DODATEK Č. 2 KE SMLOUVĚ O DÍLO ZE DNE 21. 12. 2021

1) 1793 - UTB - Stavební úpravy U6
- AV studio Fénix

Změnový list č. 6

POHLED ZE STŘECHY – BOURACÍ PRÁCE

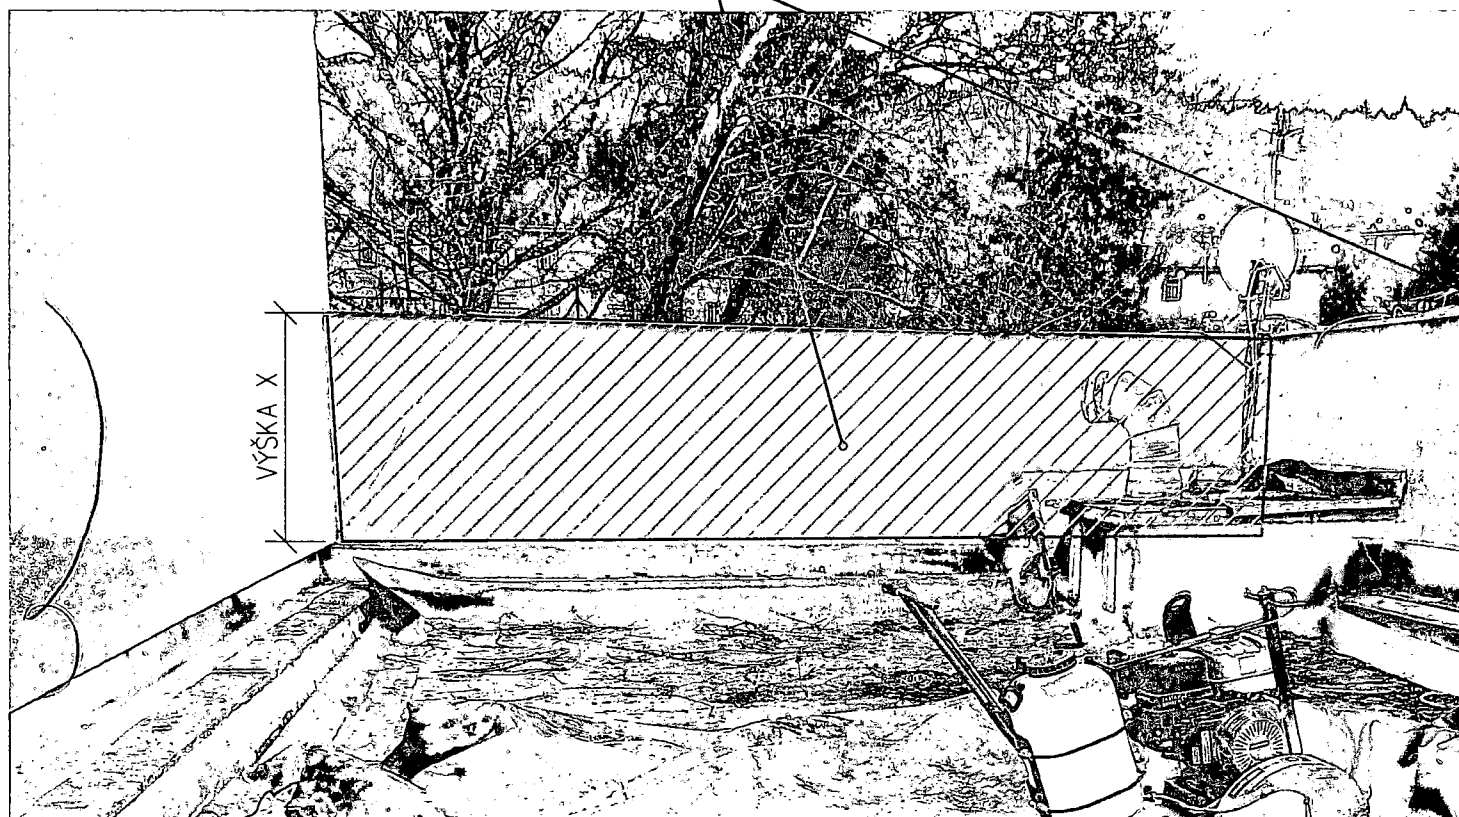
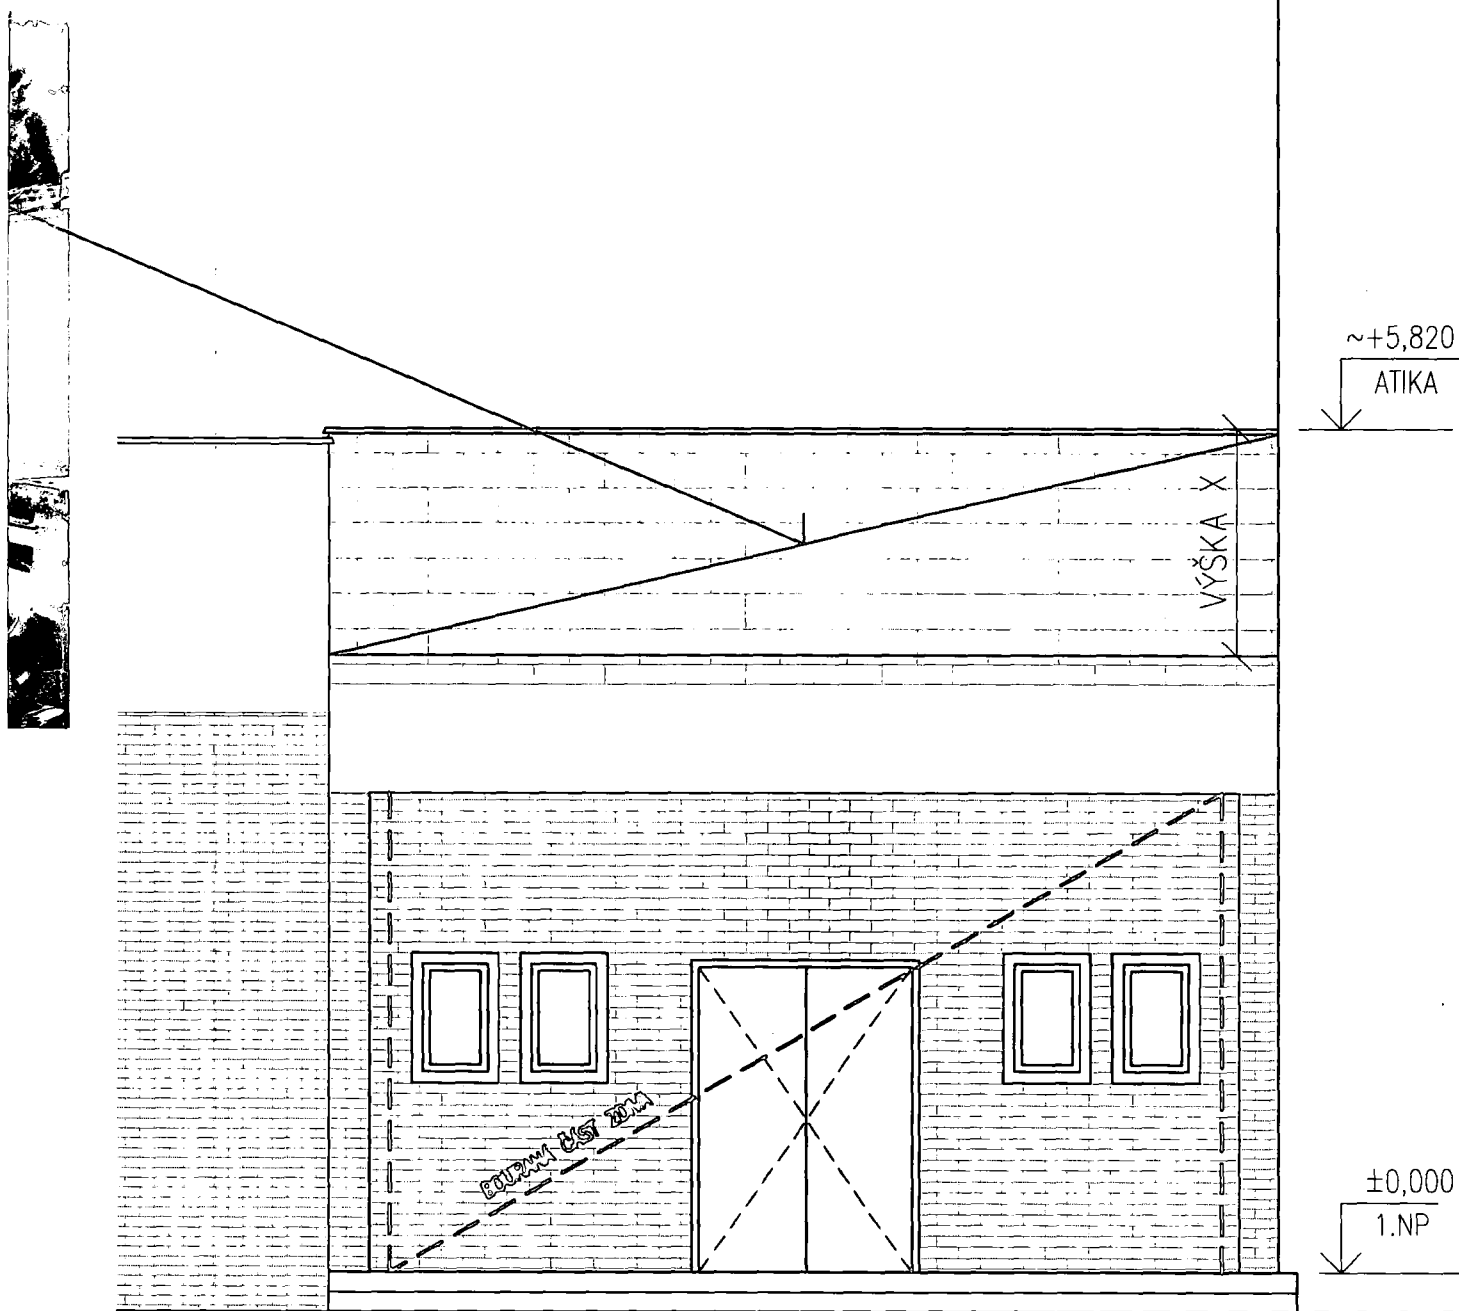
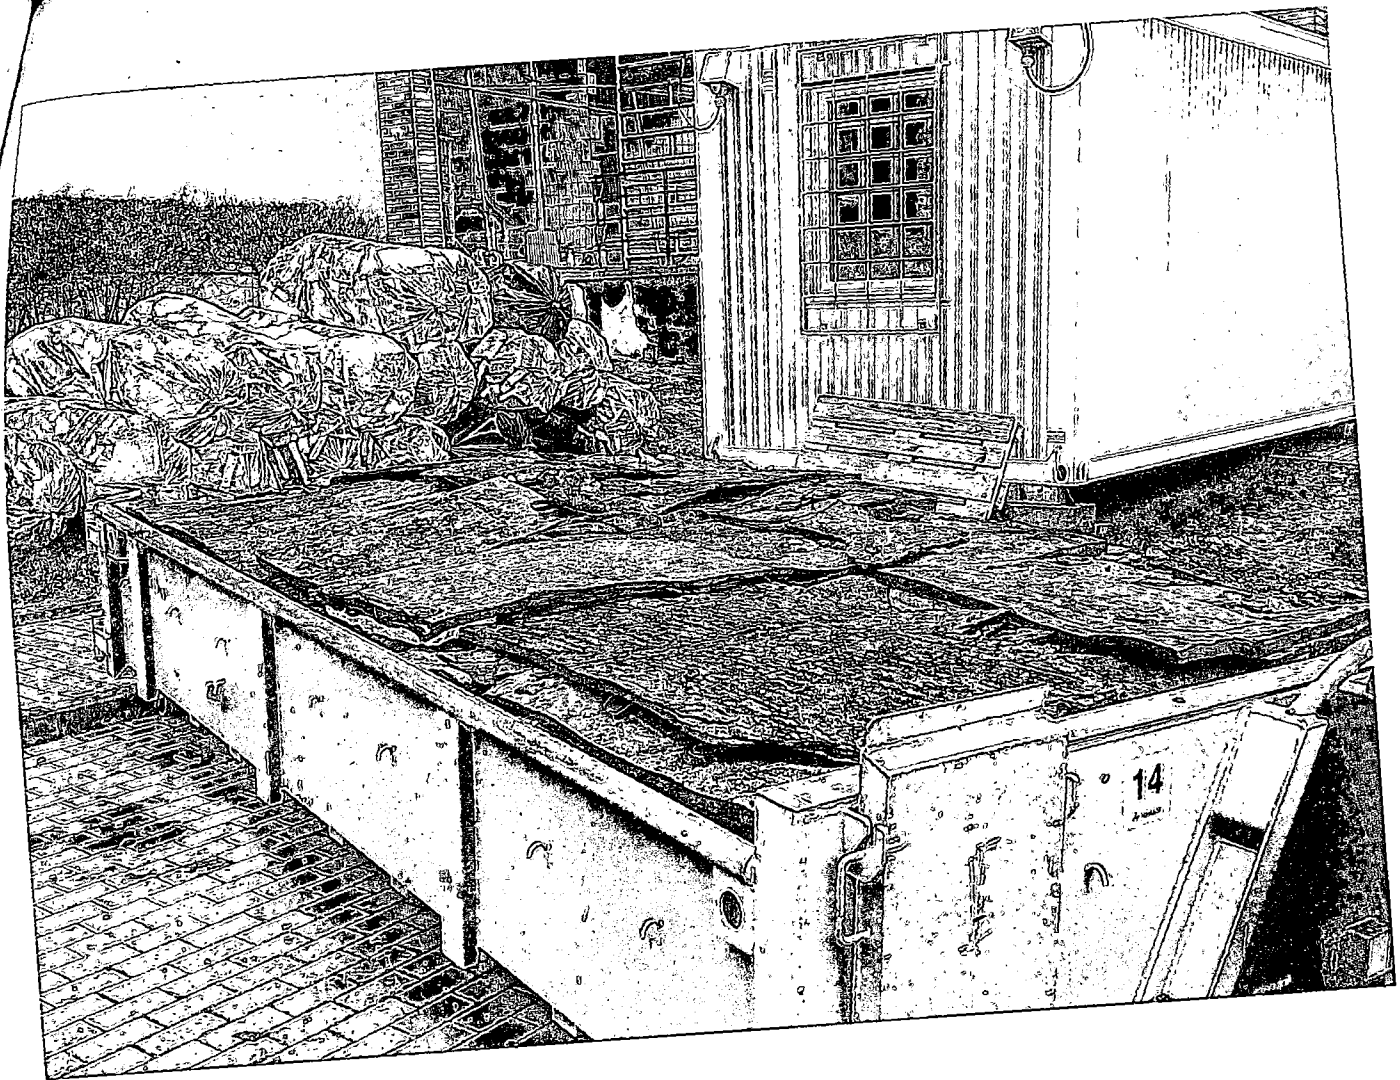
ZMĚNA STAVBY NA ROZDÍL OD PROJEKTOVÉ DOKUMENTACE:

VYBOURÁNÍ STÁVAJÍCÍ NADEZDÍVKY ATIKY Z PÓROBETONOVÉHO ZDIVA. NADEZDÍVKA ATIKY JE PROVEDENA DODATEČNĚ A JE POŠKOZENA. BUDE ZAJIŠTĚN LEPŠÍ PŘÍSTUP NA PLOCHOU STŘECHU A ZACHOVÁN PŮVODNÍ VZHLED SPOJOVACÍHO KRČKU

PŮDORYS 1.PP – NOVÝ STAV

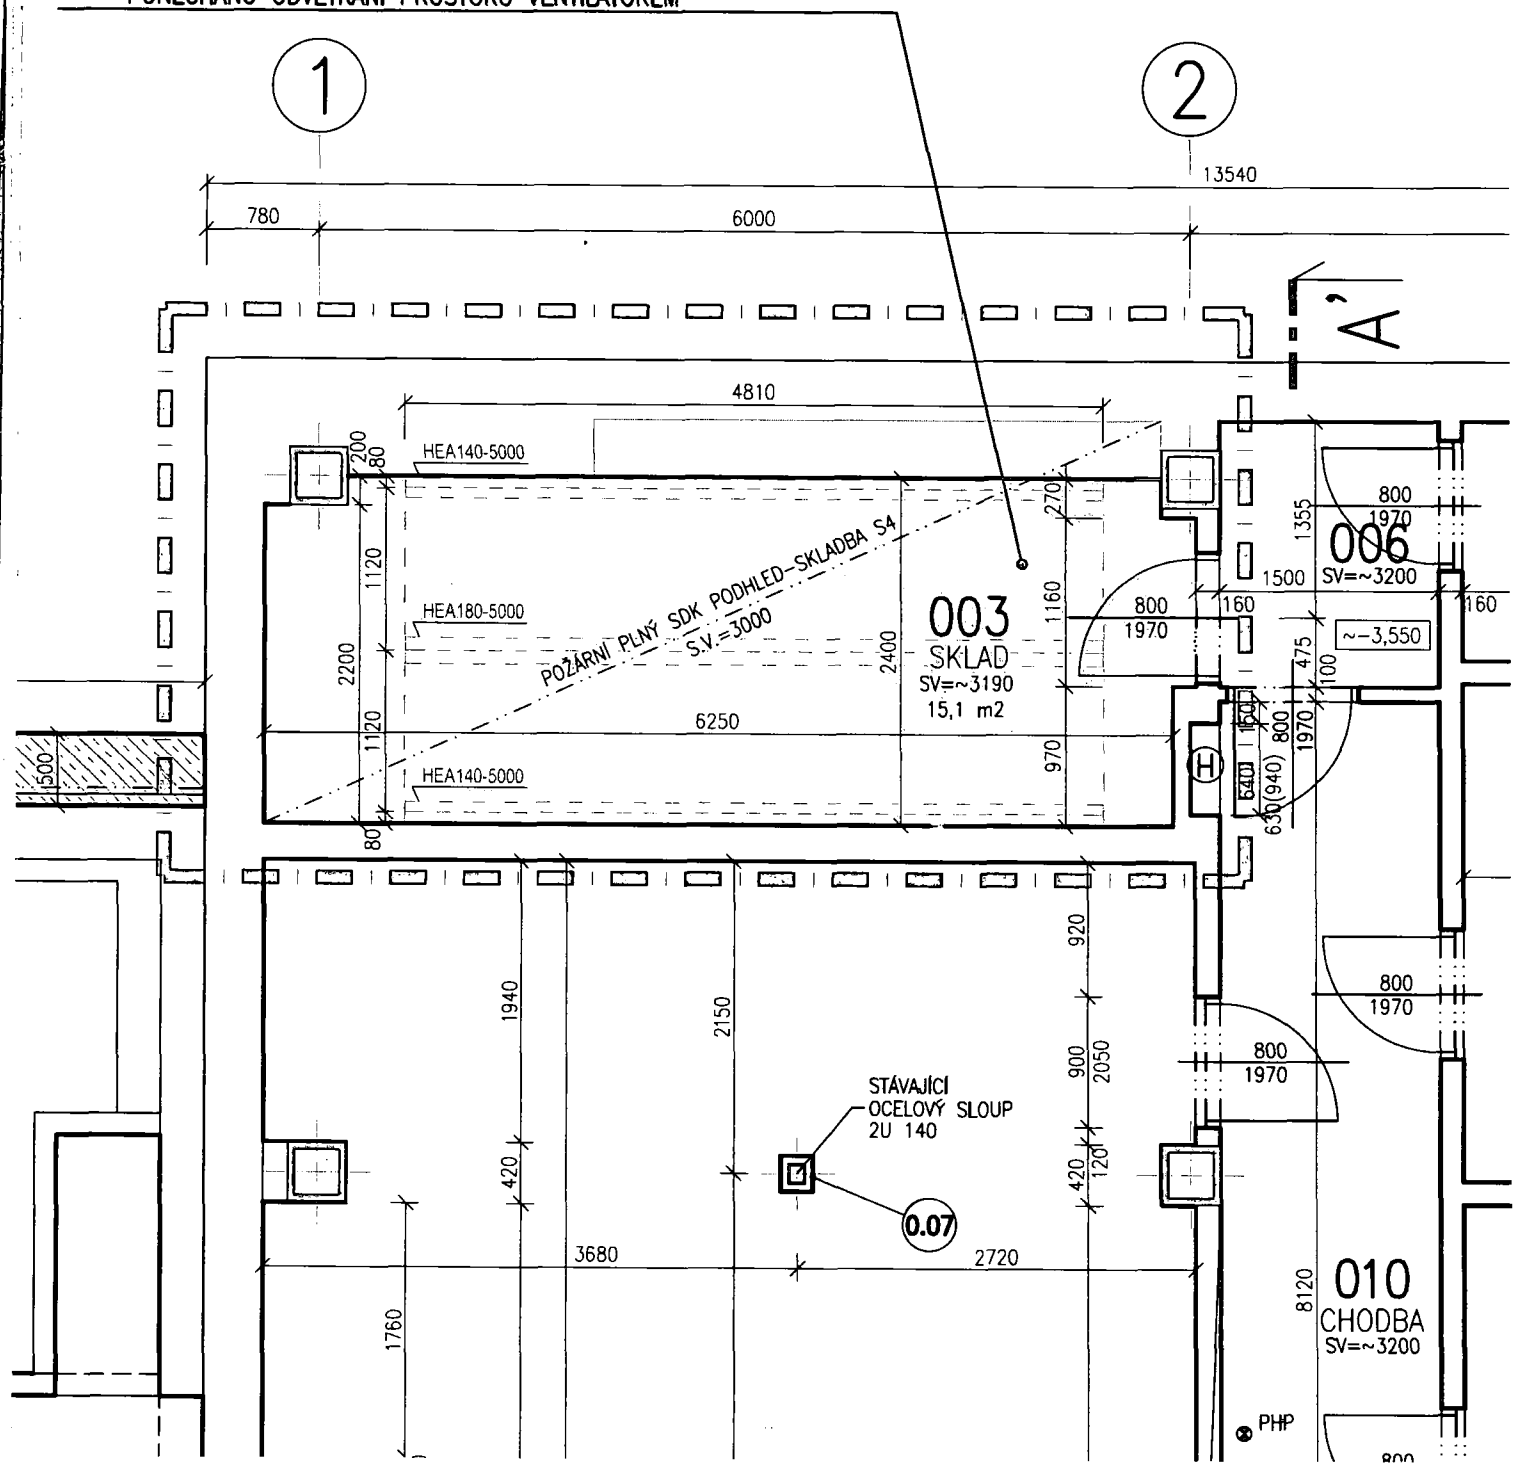
PO VYBOURÁNÍ STÁVAJÍCÍ DISPOZICE VYTVOŘEN JEDEN PROSTOR (SKLAD)

- DOPLNĚNÍ BETONOVÉ MAZANINY PODLAHY, PENETRACE PODKLADU, LITÁ SAMONIVELAČNÍ CEMENTOVÁ STĚRKA TL cca 10 mm, NÁTĚR NA BETON
- DOZDÍVKA STĚN, DOPLNĚNÍ JÁDROVÉ OMÍTKY, CELOPLOŠNĚ ŠTUKOVÁ OMÍTKA + MALBA
- KERAMICKÝ SOKL VÝŠKY 60 mm
- POŽÁRNÍ PLNÝ SDK PODHLED, VIZ SKLADBA S4, S.V.=3000
- ZASLEPENÍ ODPADŮ A ROZVODŮ VODY
- PONECHÁNO ODVĚTRÁNÍ PROSTORU VENTILÁTOREM
